戸建住宅・賃貸共同住宅における建築基準に関する不適合等について

■別紙「本来の仕様と不適合施工内容」

1. ① 防火安全性が不十分なおそれ

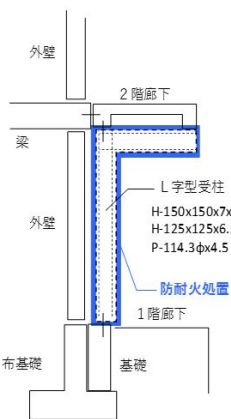
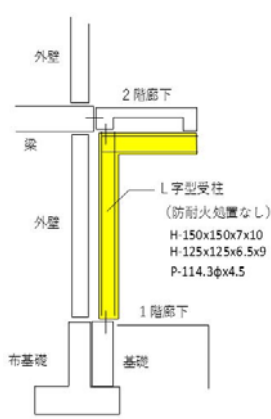
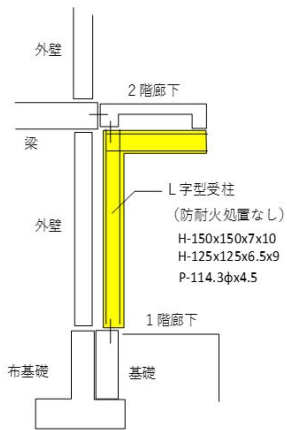
左記仕様との違い：L字柱かつ防火処置なし

左記仕様との違い：防火処置なし

鋼製柱+防火処置 (型式適合認定での確認申請の場合)

L字柱+防火処置 (一般的に用いられる確認申請の場合)

1. ② 柱の仕様の不適合

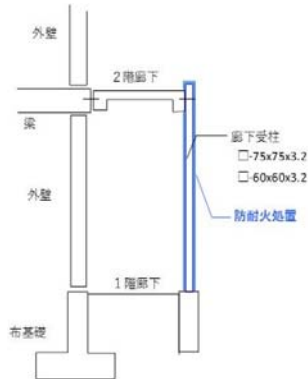
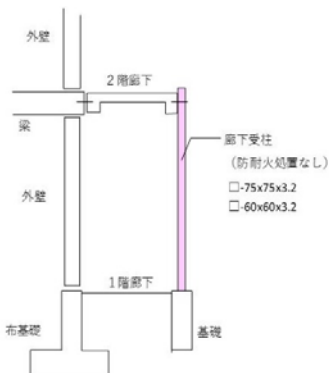
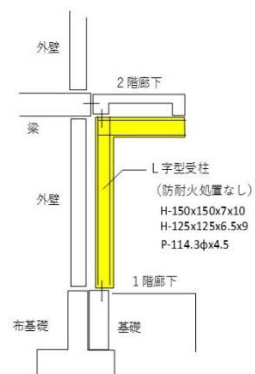
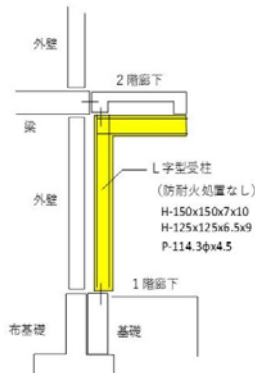
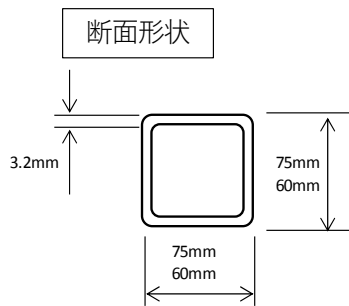
左記仕様との違い：L字柱かつ防火処置なし

左記仕様との違い：L字柱

鋼製柱+防火処置 (準耐火要求ありの場合)

鋼製柱+防火処置なし (準耐火要求なしの場合)

1. ①②共通

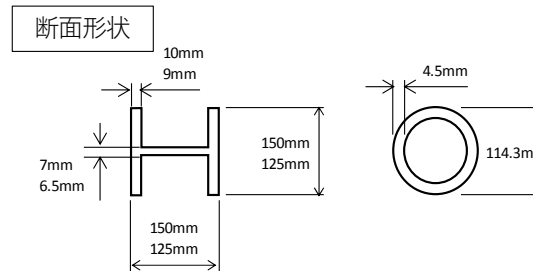
不適合施工の柱の位置及び形状のイメージ

不適合施工の柱の形状断面形状

本来の柱の位置及び形状のイメージ

本来の柱の形状断面形状

2. 独立基礎の仕様の不適合

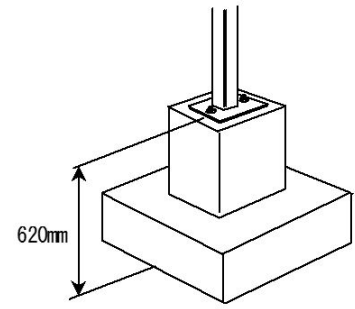
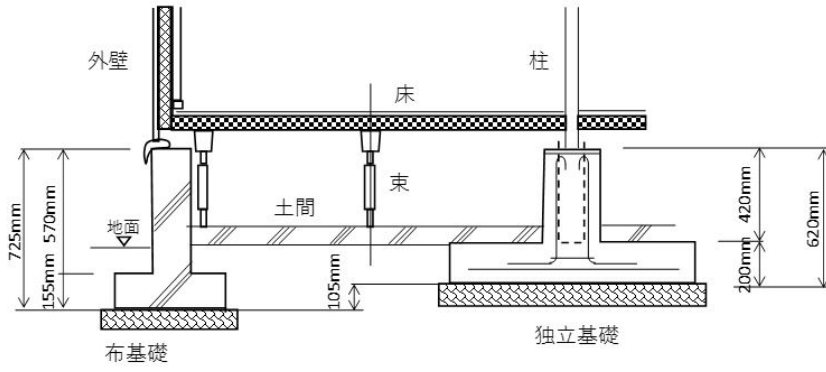
表層改良地盤で用いた戸建住宅・賃貸共同住宅の独立基礎について、設計者が、型式適合認定を受けた仕様（底面から 620mm）を十分確認せず、型式適合認定とは異なる高さ（底面から 725mm 他）の独立基礎を用いて設計し、そのまま施工してしまいました。

不適合施工のイメージ (725mm の場合)

本来の施工イメージ
